# 改善箇所説明図

スタータ

## 基準不適合発生箇所

スタータ断面図

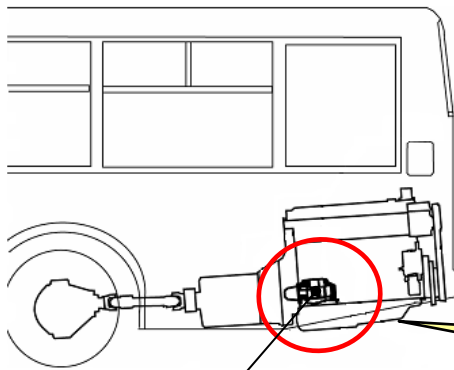
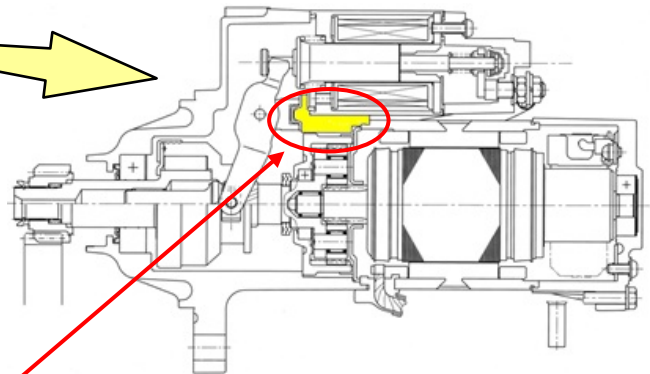
大型路線バスにおいて、スタータに使用されているゴム部品の材質が不適切であること および フライホイールリングギヤの摩耗に対する余裕が不足しているため、アイドルリング・ストップ&スタート・システムによるエンジンの始動を頻繁に行うと、当該リングギヤが早期に摩耗するものがある。そのため、そのままの状態で使用を続けると、スタータの空転が発生し、最悪の場合、エンジンが始動不能となるおそれがある。

- ① 全車両、スタータを対策品に交換すると共にフライホイールリングギヤの摩耗状況を点検し、使用限度を超えていた場合は新品のフライホイールリングギヤに交換する。
- ② アイドリング・ストップ&スタート・システムの制御プログラムを、フライホイールリングギヤの摩耗対策品に書き換える。
